Stadt Würselen

Mitteilungsvorlage Vorlage-Nr: VO/23/0061

Ausbau An Steinhaus von Heidestraße bis Kirchenstraße; hier: Ausbaubeschluß

Projekt: Umbau An Steinhaus Projekt-Nr.: Vorplanung Variante 01 Baumaßnahmen-Nr.: Planart: Plan-Nr.: RQ01 Regelquerschnitt V01 Bearbeitet: Gezeichnet: Maßstab: Ohligschläger 1:50 Artkämper Stand: 16.12.2019

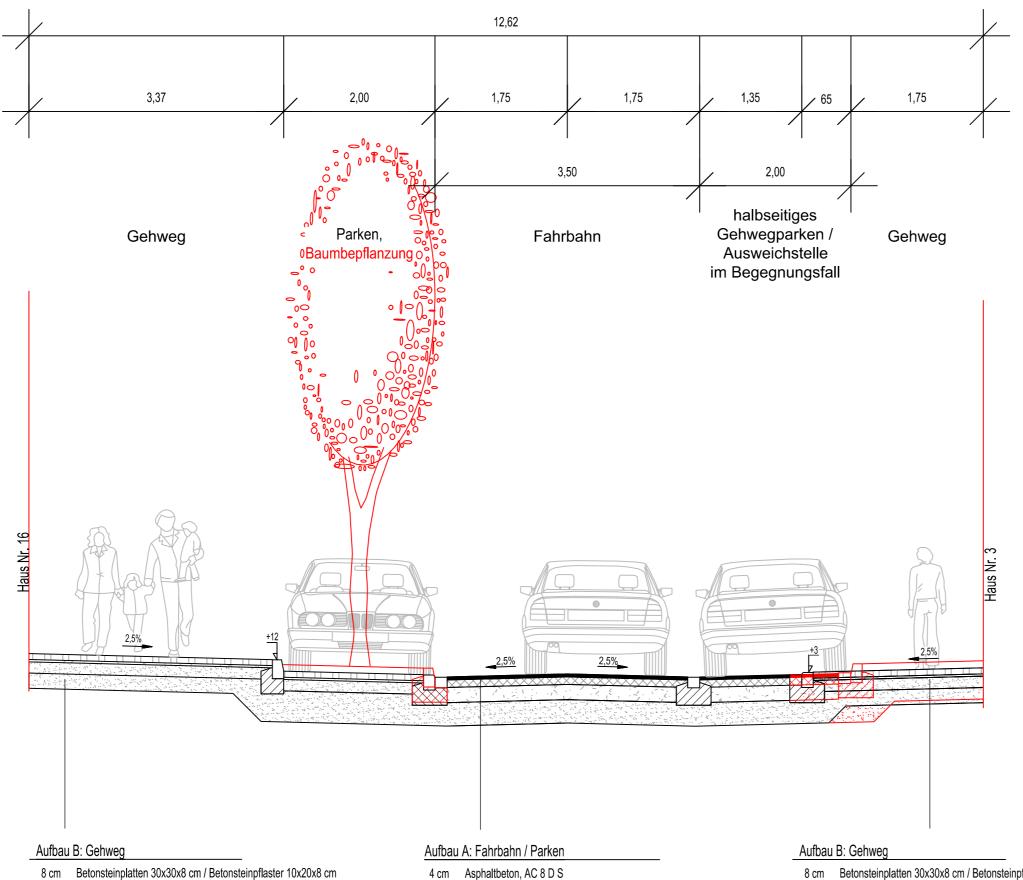
4.) Breitere Gehwege + Mehr Platz für Radfahrer

7.) Anlieger möchten den Durchgangsverkehr reduzieren und die vorhandenen Parkplätze erhalten. Wie kann grundsätzlich der Verkehr reduziert werden?

8.) Ein Anwohner zählte die geparkten Autos an 5 Tagen in einer Woche: 33-39 gleichzeitig geparkte Autos

Als Einbahnstraße mit gegenläufigem Radverkehr muß die Fahrbahnbreite mind. 3,50 betragen. Eine Verbreiterung der Fahrbahn wird im Rahmen der Erstellung der Entwurfsplanung geprüft

Fazit: Überprüfung

Die Straße An Steinhaus ist als Haupterschließungsstraße auch dafür vorgesehen Durchgangsverkehr aufzunehmen. Durch die Ausweisung als Einbahnstraße nach Fertigstellung wird sich der Durchgangsverkehr reduzieren. Die Parksituation wird überprüft.

Fazit: die Eingabe wird hinsichtlich der Parksituation im Rahmen der Erstellung der Entwurfsplanung geprüft

Durch die Regelung des Verkehrsraumes entfallen Parkplätze. Alle Varianten weisen 23-24 Parkplätze auf. Die Parksituation wird überprüft.

Fazit: Überprüfung der Eingabe

(Altpläne, werden gem. Bürgereingaben und Rücksprache mit den Fraktionen überarbeitet)
